SOLICITATION AMENDMENT MODIFICATION DE L'INVITATION

Title - Sujet CCGC -SOLAR AIR HEATING WALL SYSTEM	
Solicitation No. - N° de l'invitation EB144-150329/A	Amendment No. - N° modif. 004
Client Reference No. - N° de référence du client EB144-15-0329	Date 2014-09-15
GETS Reference No. - N° de référence de SEAG PW-\$HAL-409-9297	
File No. - N° de dossier HAL-4-73040 (409)	CCC No./N° CCC - FMS No./N° VME
Solicitation Closes - L'invitation prend fin at - à 02:00 PM on - le 2014-09-23	Time Zone Fuseau horaire Atlantic Daylight Saving Time ADT
F.O.B. - F.A.B. Plant-Usine: <input type="checkbox"/> Destination: <input checked="" type="checkbox"/> Other-Autre: <input type="checkbox"/>	
Address Enquiries to: - Adresser toutes questions à: Taylor, Kathie	Buyer Id - Id de l'acheteur hal409
Telephone No. - N° de téléphone (902) 496-5510 ()	FAX No. - N° de FAX (902) 496-5016
Destination - of Goods, Services, and Construction: Destination - des biens, services et construction:

4 modification à l'invitation

PWSSC, JMM, Sept 2014 CCGC Solar Wall

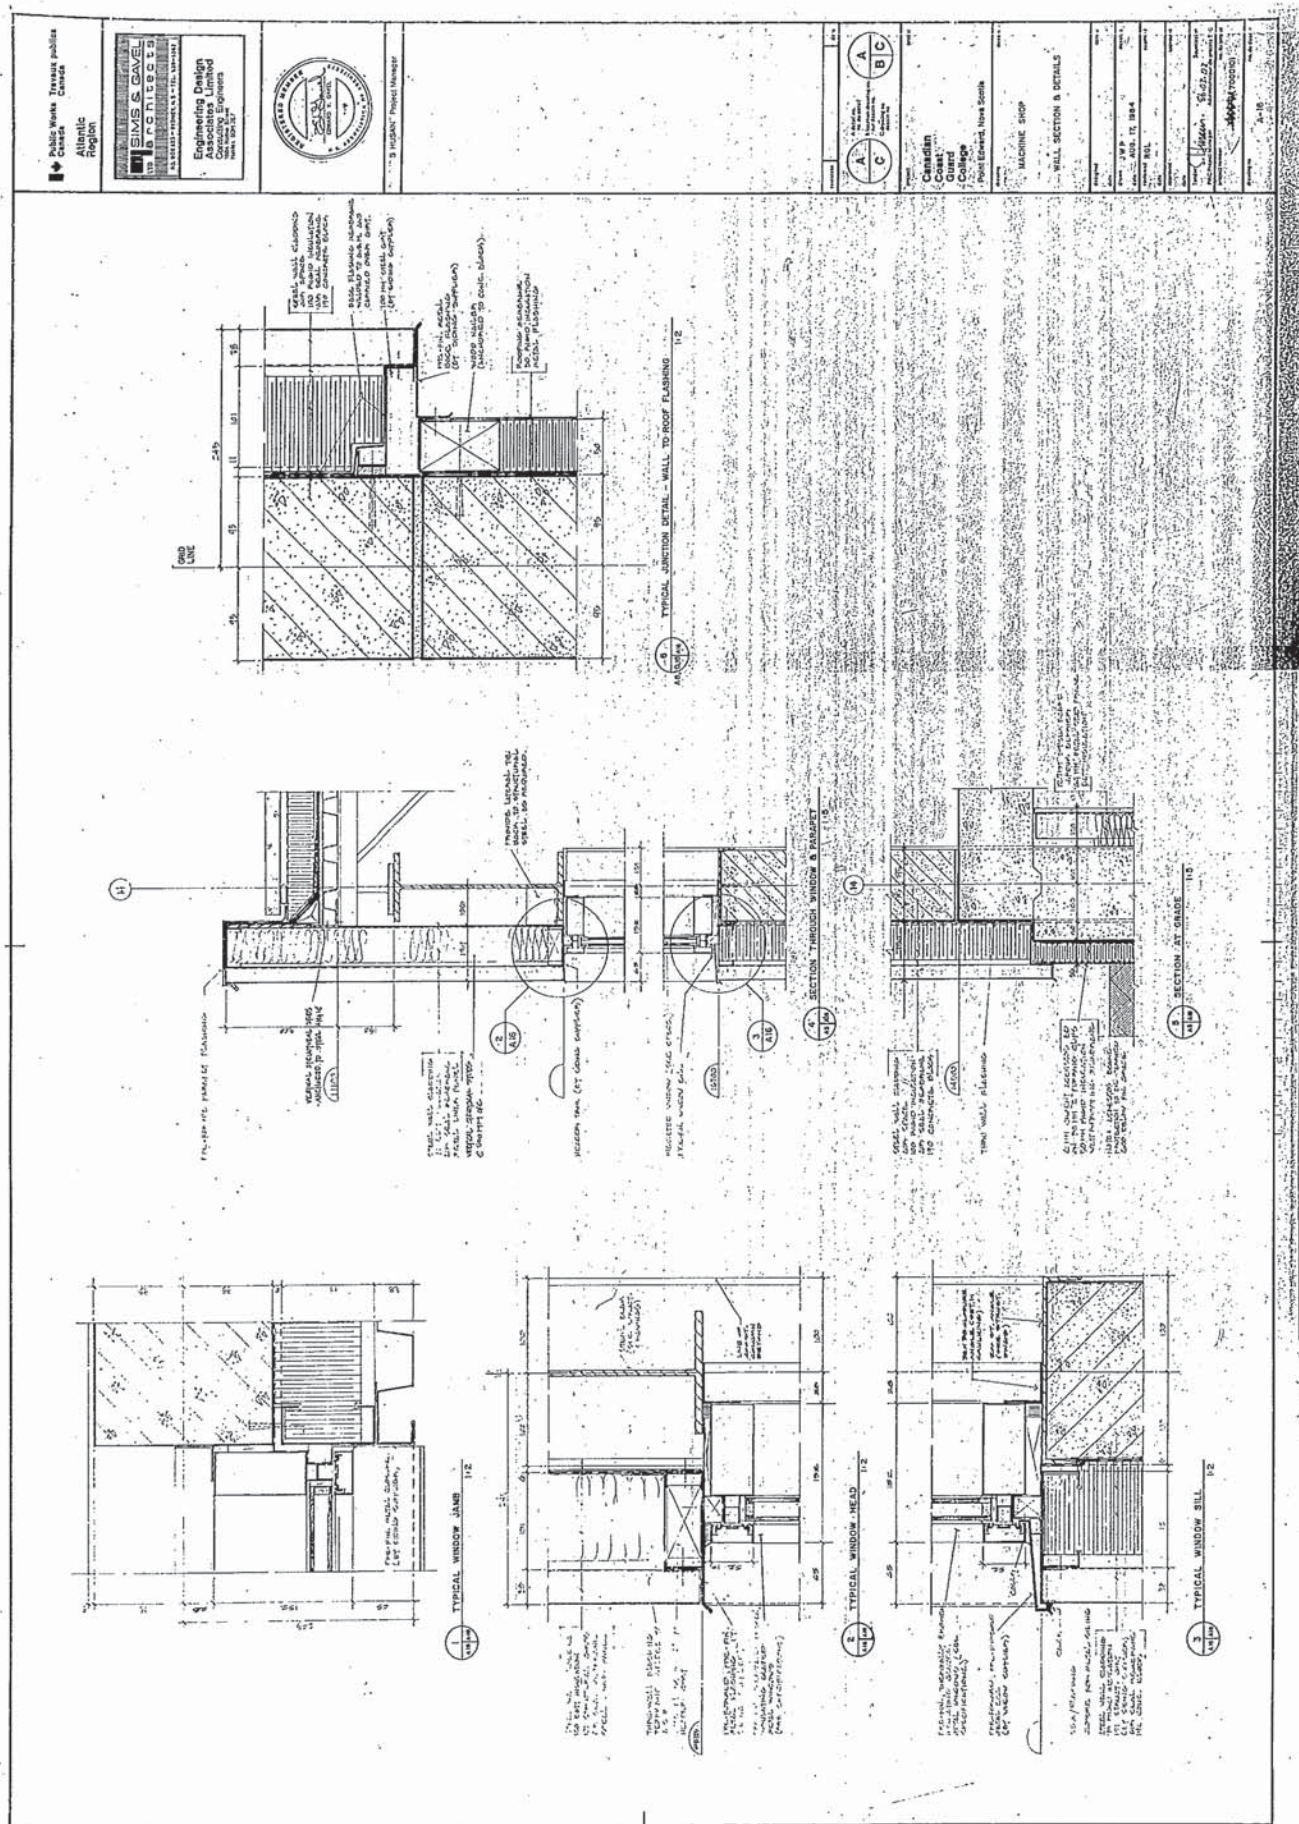
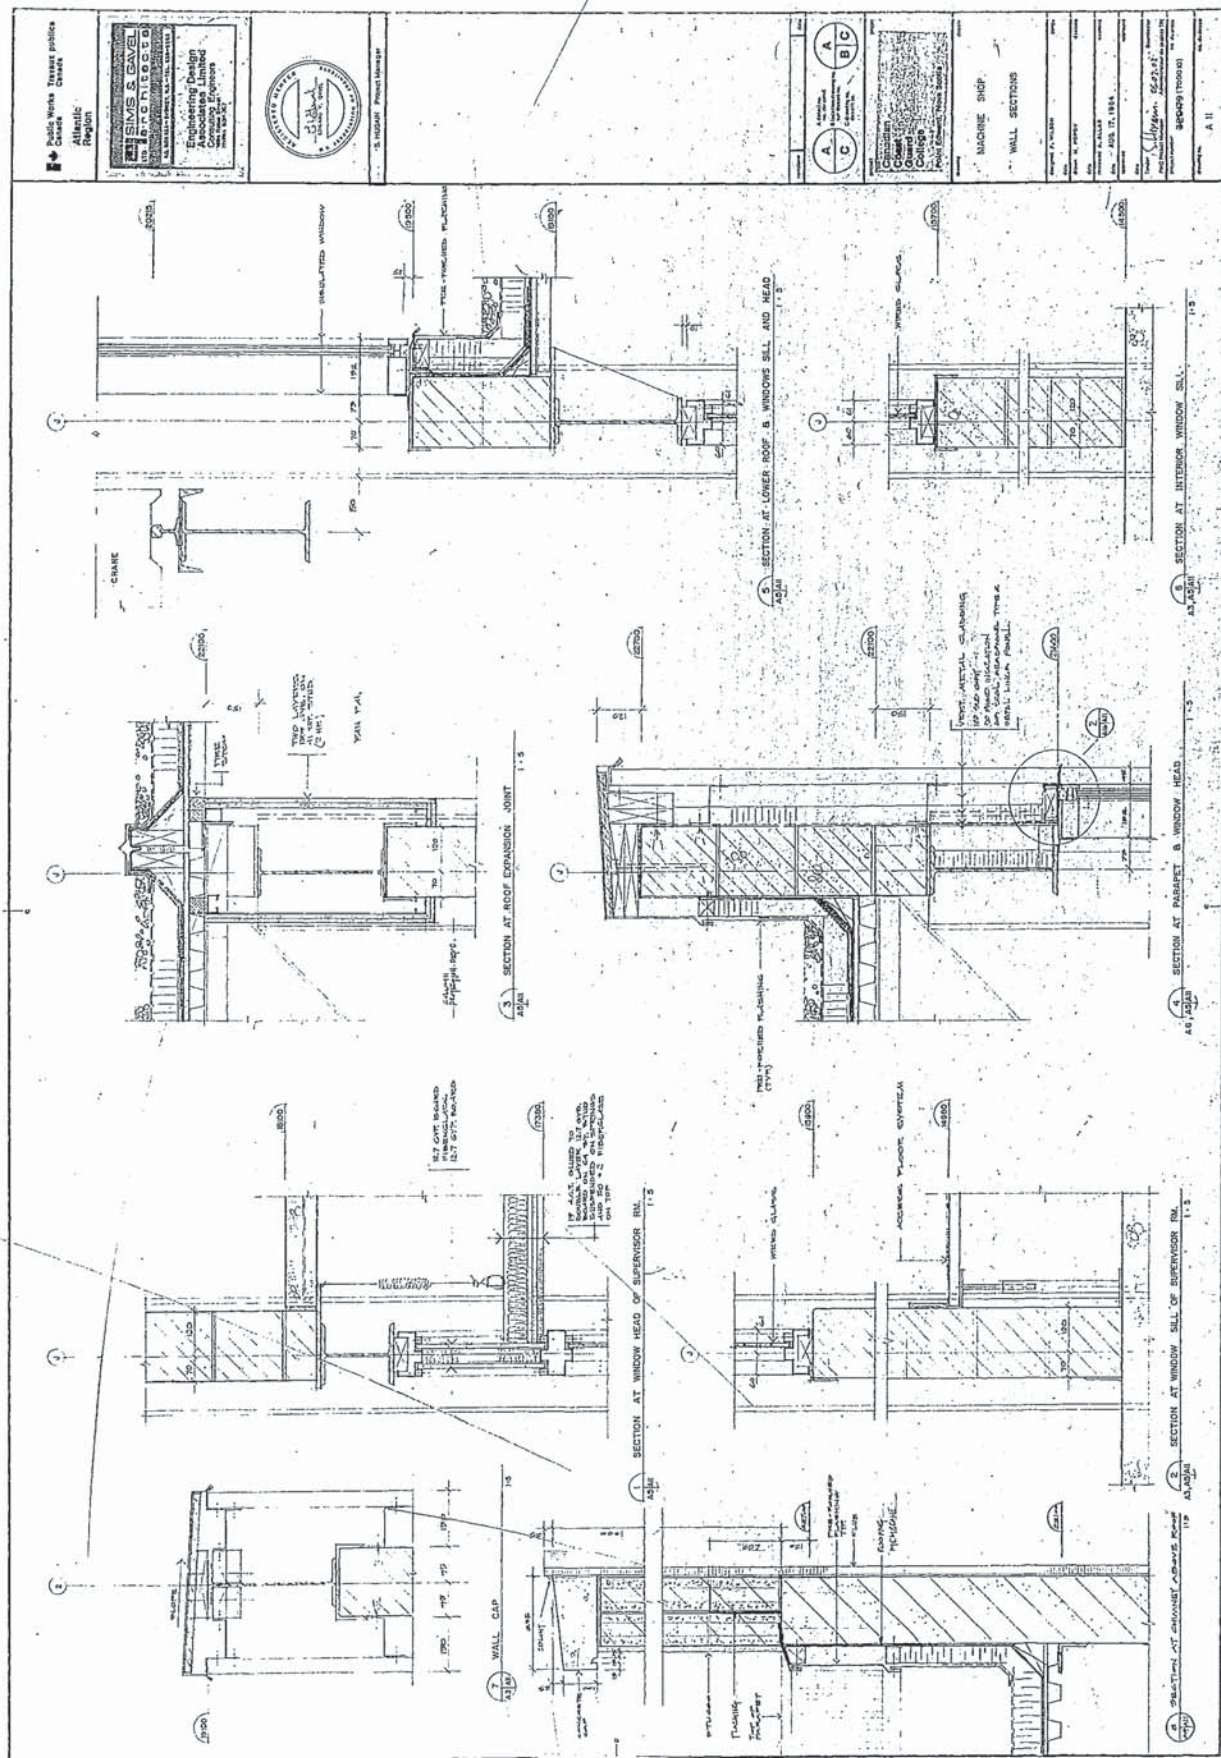
Q3 Pourriez-vous confirmer l'emplacement et la surface murale pour le système à installer?

Q10 Pouvons-nous fournir un schéma du mur pour communiquer les renseignements de nature structurale et pour spécifier la superficie de mur pour l'installation.

R3 Voir le croquis ci-joint, qui montre l'emplacement approximatif proposé. Les dimensions exactes peuvent varier selon les spécifications du fabricant.

R10 Les dimensions hors tout du mur sont indiquées sur le croquis ci-joint, la superficie globale est d'environ 68 m2.

Approximate area = 68.04m.
